Gegenstand: Splintbolzen am Steuerseil-Anschluss des Seitenruders

Betroffen: **ASK 21** Type-Certificate EASA.A.221, alle Werknummern
ASK 21 Mi Type-Certificate EASA.A.221, alle Werknummern
ASK 21 B Type-Certificate EASA.A.221, alle Werknummern

Klassifizierung: Geringfügige Änderung (Minor Change)

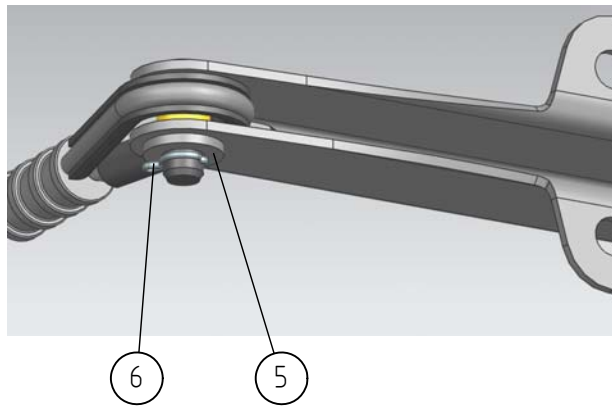
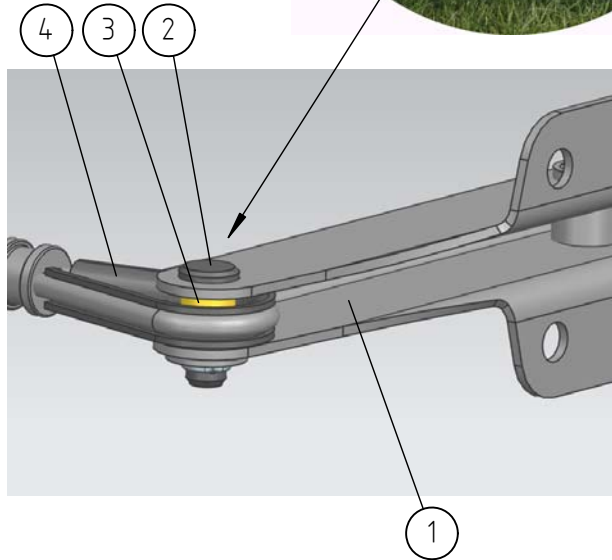
Maßnahmen: Die bisher verwendeten Sechskantschrauben und Kronenmuttern bzw. Sicherungsmuttern am Steuerseil-Anschluss des Seitenruders werden nach Zeichnung 210.38.9002 durch Splintbolzen ersetzt. Im gleichen Zuge werden auch die Messingbuchsen erneuert.
